Bahnprojekt
Hannover–Bielefeld

Regional-Treffen: Anbindungen in Seelze erörtern

Ergebnisse der Beteiligung

09.09.2025 | Bad Nenndorf | I.II-N-O

Bisher: Nah-Bereich der Anbindungen betrachtet

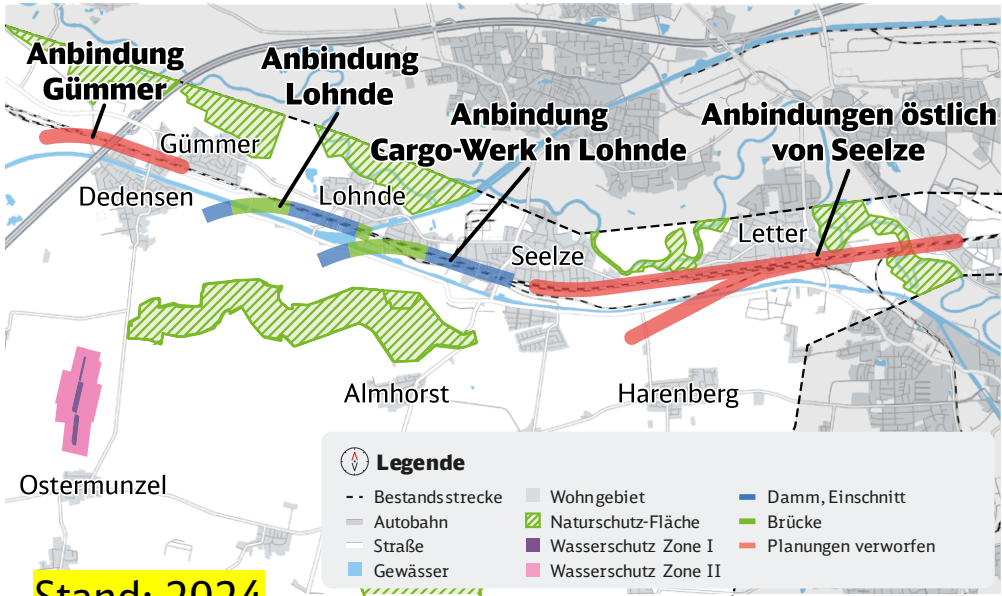
Wir sollen die Anbindung Cargo-Werk verschieben.

Die Bahn soll den weiteren Verlauf beim Vergleich der Anbindungen mitbetrachten. Denn: Es könnte sein, dass eine Anbindung im weiteren Verlauf Vorteile hat.

(1) Cargo-Werk II: Anbindung 700 m nach Osten verschieben.

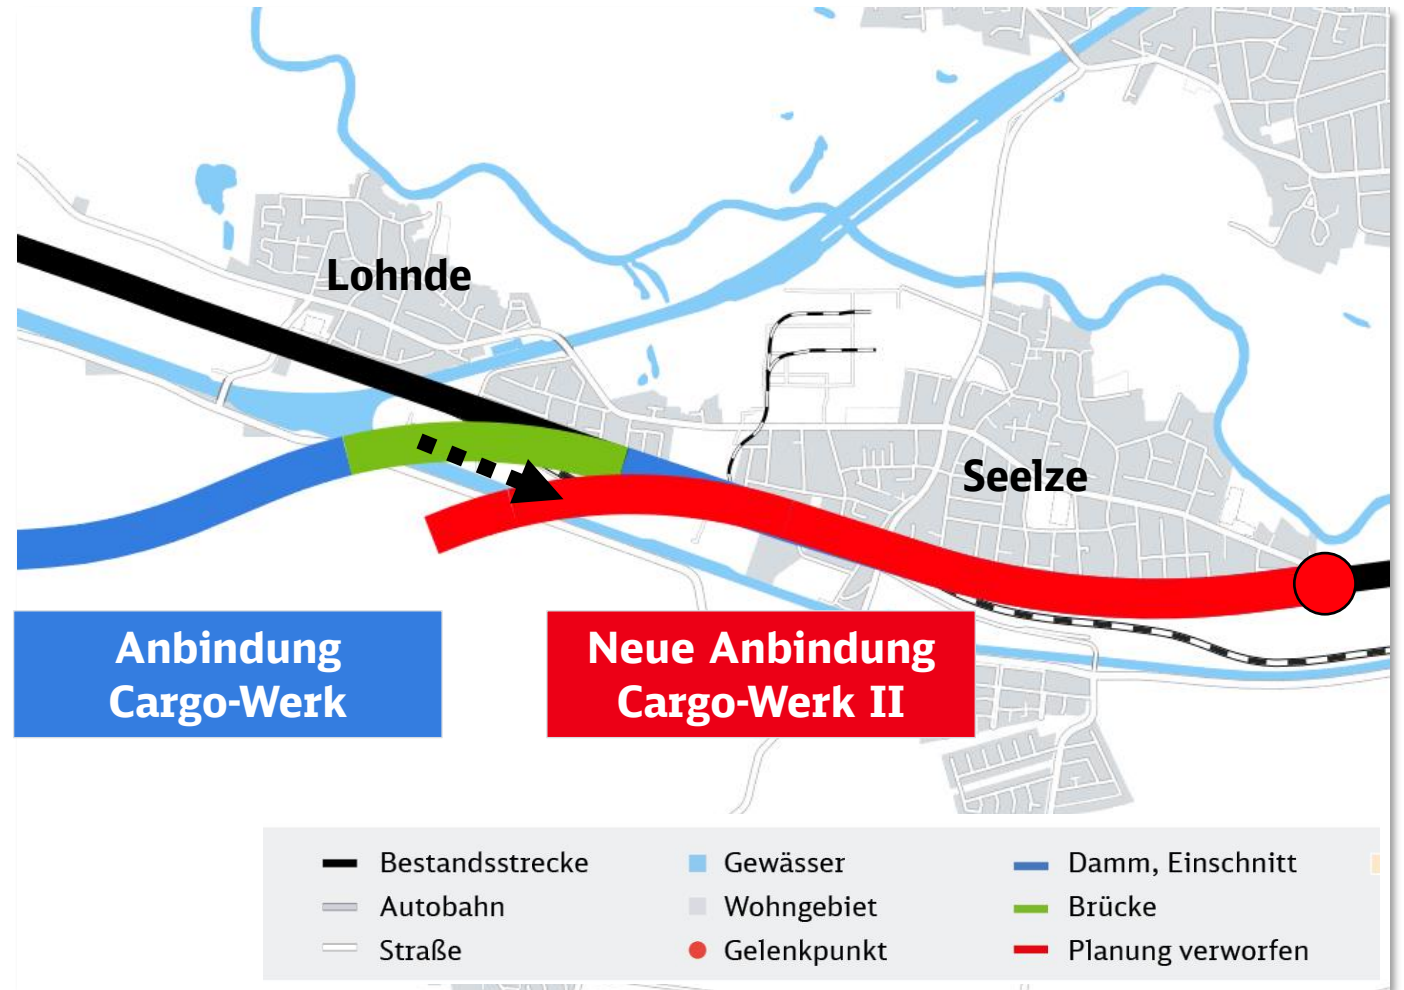
(1) Verschiebt die Anbindung Cargo-Werk weiter nach Osten, um Gebäude zu schonen.

Die Anbindung Cargo-Werk soll um 700 Meter nach Osten verschoben werden. In diesem Bereich stehen keine Gebäude.

Ergebnis: Zu wenig Platz für nötige Weichen und Überbrückungen.

Es gibt zu wenig Platz für nötige Weichen und Überbrückungen der Gleise (Überwerfungs-Bauwerke).

Deswegen betrachten wir Cargo-Werk II nicht weiter.

(2) Wir bewerten die Anbindungen in Seelze samt Verlauf

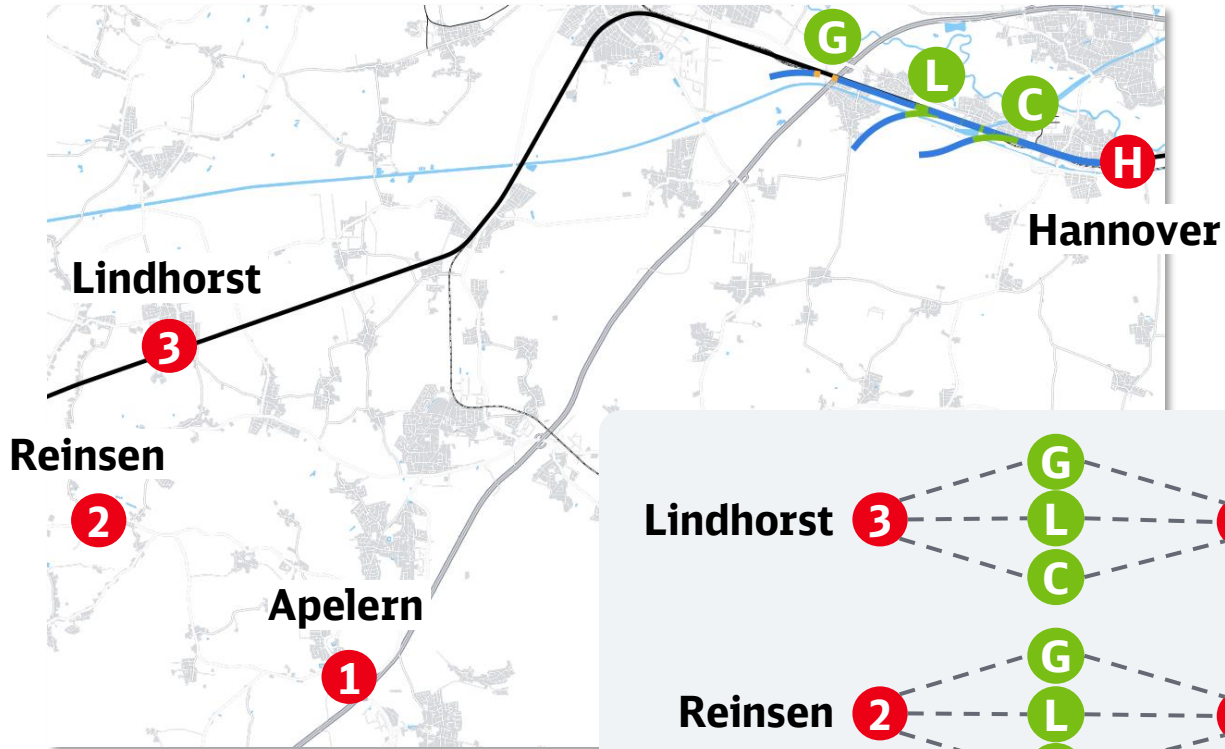
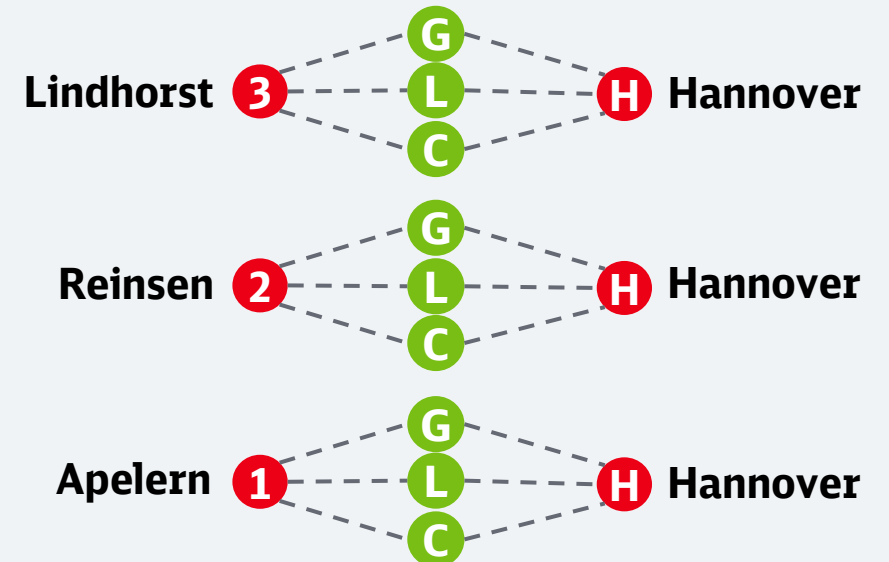
(2) Der bloße Vergleich der Anbindungen reicht nicht. Wir müssen auch den weiteren Verlauf berücksichtigen.

Wir entwickeln Verläufe zwischen **H** Hannover und Punkten auf den Trassen-Korridor-Varianten bei

- 3** Lindhorst (V1 bis V6)
- 2** Reinsen (V7 bis V9)
- 1** Apelern (V10 bis V12)

Zwischen Start- und Endpunkten nutzen wir jeweils die Anbindungen:

- G** Gümmer
- L** Lohnde
- C** Cargo-Werk

Wegen gleichem Start- & Endpunkt sind die Anbindungen miteinander vergleichbar.
